Ministero dell'Ambiente e della Tutela del Territorio e
del Mare – D.G. Valutazioni e Autorizzazioni Ambientali

E.prot DVA-2015-0013875 del 25/05/2015

**OSSERVAZIONI RELATIVE PROCEDURA DI VALUTAZIONE DI IMPATTO
AMBIENTALE DELL'AEROPORTO DI FIRENZE - MASTER PLAN
AEROPORTUALE 2014-2029**

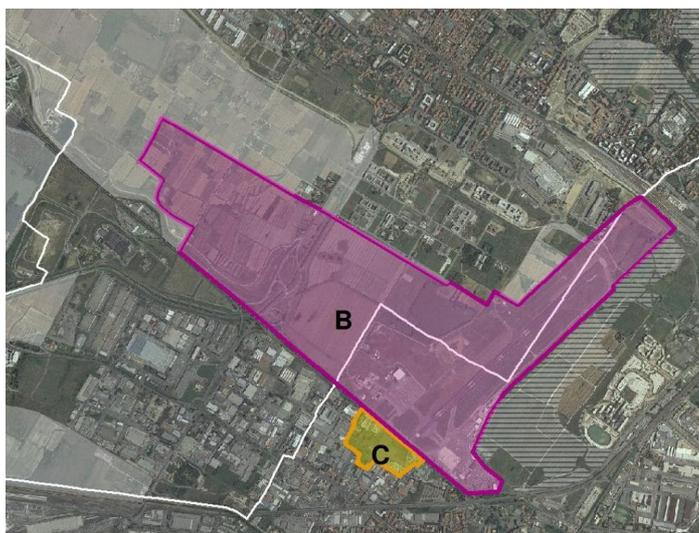
Il Master plan e lo S.I.A. predisposti da ADF spa e presentati per la VIA da Enac non sono coerenti e non sono conformi con il piano soprarichiamato per i seguenti motivi:

- 1 Non si rispetta l'area assegnata alla realizzazione dell'aeroporto (area di salvaguardia B) sconfinando, sia con la pista che con le opere accessorie, da tale perimetrazione urbanistica che assicura la salvaguardia fino all'approvazione del progetto;

- 2 Non si rispettano le caratteristiche dimensionali e operative dell'aeroporto con particolare riferimento alla lunghezza della pista e alla definizione di city airport;

- 3 Non si rispettano le varie prescrizioni contenute nel art. 5 ter dell'allegato A5 che integra la Disciplina di piano del master plan "Il sistema aeroportuale toscano".

- 4 Non si rispettano le prescrizioni del parere del NURV recepite nell'approvazione del Rapporto Ambientale.
- 5 Non si rispetta la tutela delle aree naturali protette garantita dalla disciplina in oggetto che prescrive il "mantenimento e ampliamento" (allegato A1) e non la cancellazione e lo spostamento.

- 6 Non si rispetta il divieto di eliminazione degli elementi naturali e seminaturali caratteristici del paesaggio agrario con alta valenza ecologica quali stagni, laghetti, acquitrini, prati umidi, fossi, siepi, filari alberati, canneti (allegato A1).

- 7 Non si rispetta l'area di salvaguardia A (e le norme di salvaguardia ad essa relativa) destinata a costituire il Parco della Piana, integrando e ampliando le aree naturali esistenti

Si chiede dunque di dare esito negativo alla Valutazione d'Impatto Ambientale.

In sub-ordine, viste le rilevanti modifiche apportate dal Master plan oggetto di Via al Master plan approvato dalla Regione, si richiede che prima della procedura di VIA **si ripeta la alla procedura di Valutazione Ambientale Strategica (VAS) e l'approvazione in Consiglio Regionale** dell'Integrazione al PIT per la definizione del Parco Agricolo della Piana e la qualificazione dell'aeroporto di Firenze.
